**Forum mondial de l'harmonisation
des Règlements concernant les véhicules**

Groupe de travail de l'éclairage et de la signalisation lumineuse

Soixante-huitième session
 Genève, 16-18 octobre 2012

**Rapport du Groupe de travail de l'éclairage et de
la signalisation lumineuse sur sa soixante-huitième session**

C. Proposition de complément 24 à la série 01 d'amendements au Règlement n^o 6

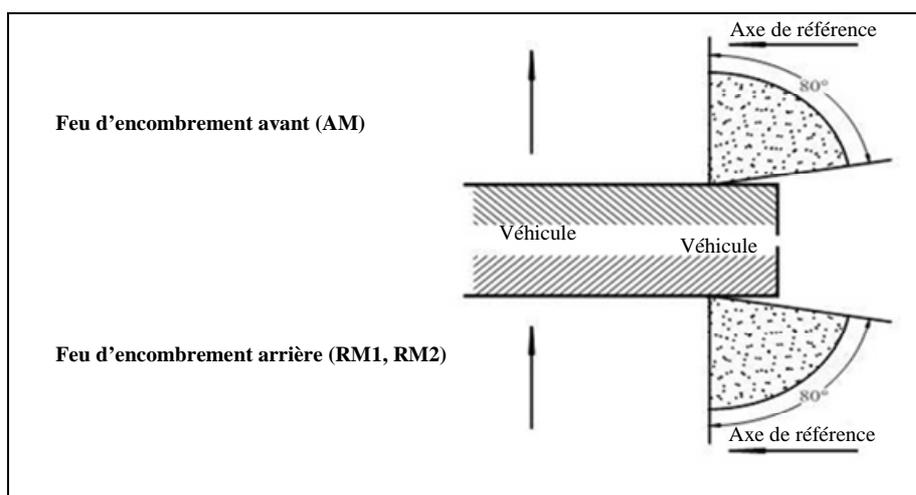
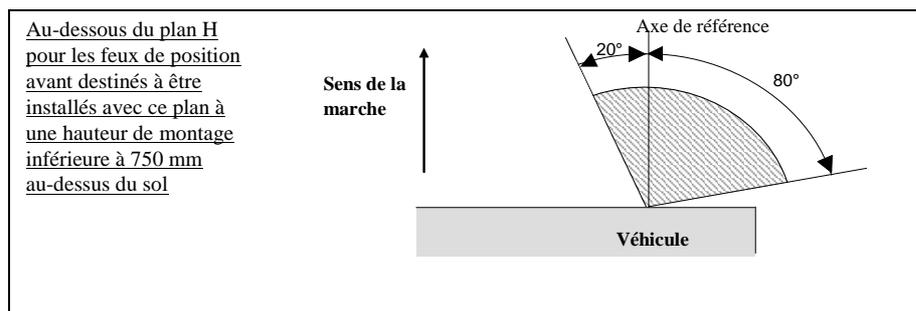
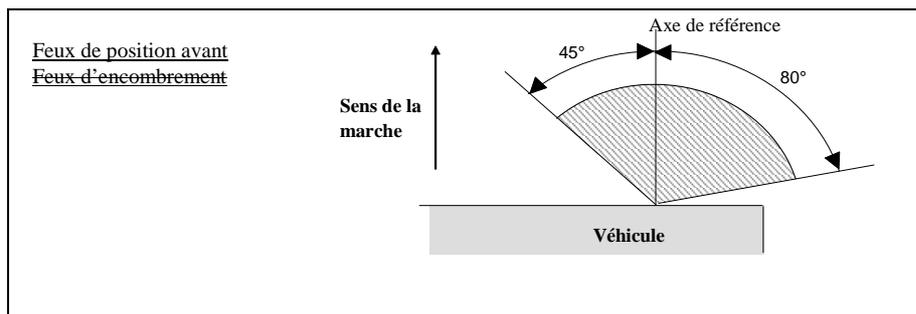
- Pour les feux des indicateurs de direction destinés à être montés de manière que leur **plan H** ~~axe de référence~~ se trouve à moins de 750 mm au-dessus du sol, pour lesquels ils sont de 15° au-dessus et de 5° au-dessous de l'horizontale;
- Pour les feux des indicateurs de direction facultatifs destinés à être montés de manière que leur plan H ~~axe de référence~~ se trouve à plus de 2 100 mm au-dessus du sol, pour lesquels ils sont de 5° au-dessus et de 15° au-dessous de l'horizontale;
- Pour les feux indicateurs de direction de la catégorie 6, ...».

~~Uniquement pour installation sur des véhicules de la catégorie M₁ et/ou N₁²:~~

Uniquement pour une hauteur de montage limitée, égale ou inférieure à 750 mm

D. Proposition de complément 22 à la série 02 d'amendements au Règlement n° 7

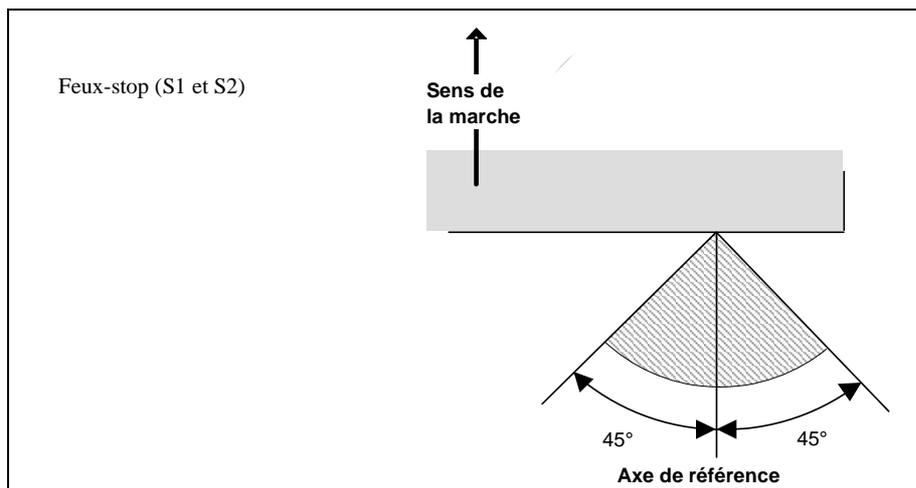
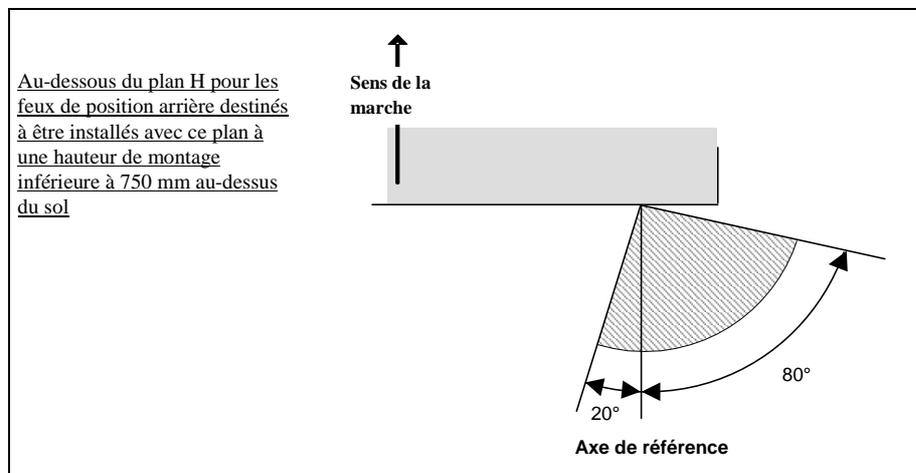
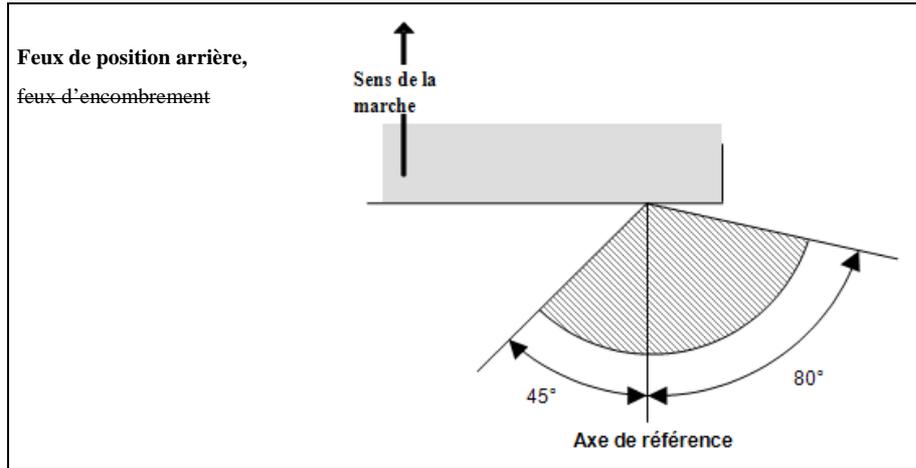
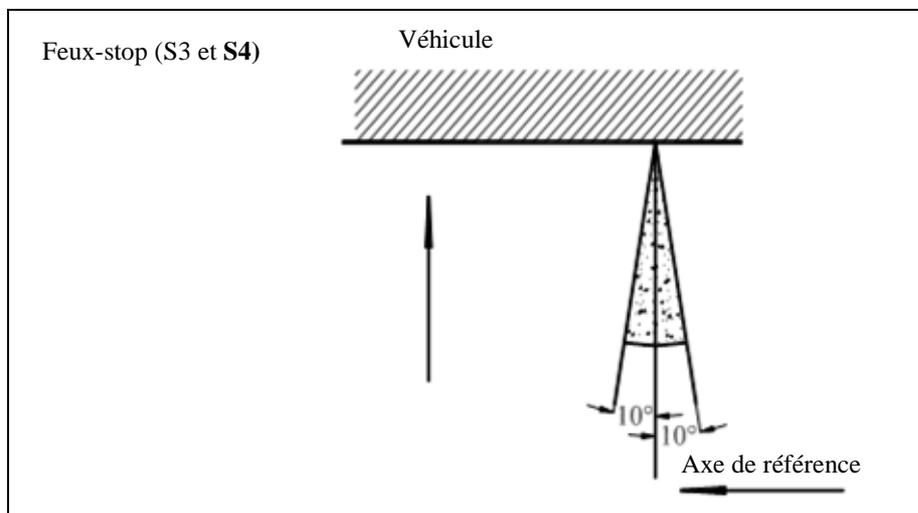
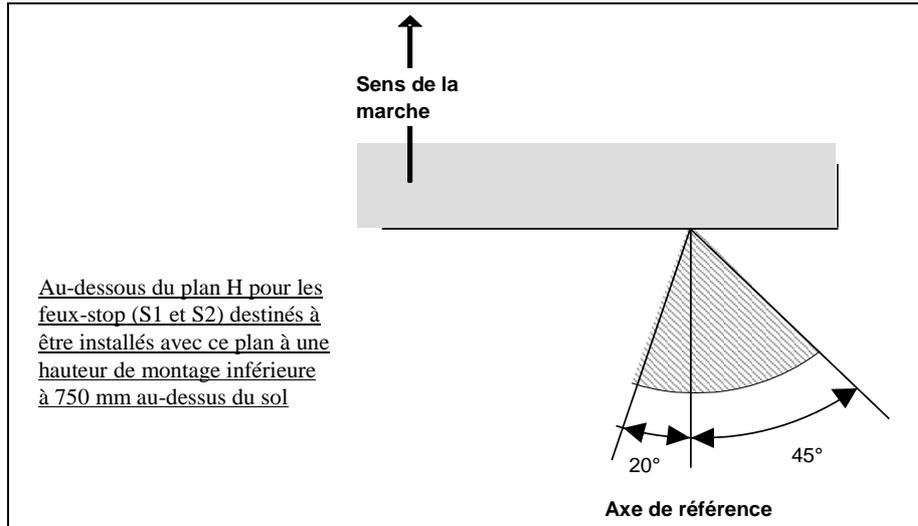
Annexe 1, modifier comme suit:

- c) Pour les feux-stop de la catégorie S3 ou S4 pour lesquels ils sont de 10° au-dessus et de 5° au-dessous de l'horizontale.».
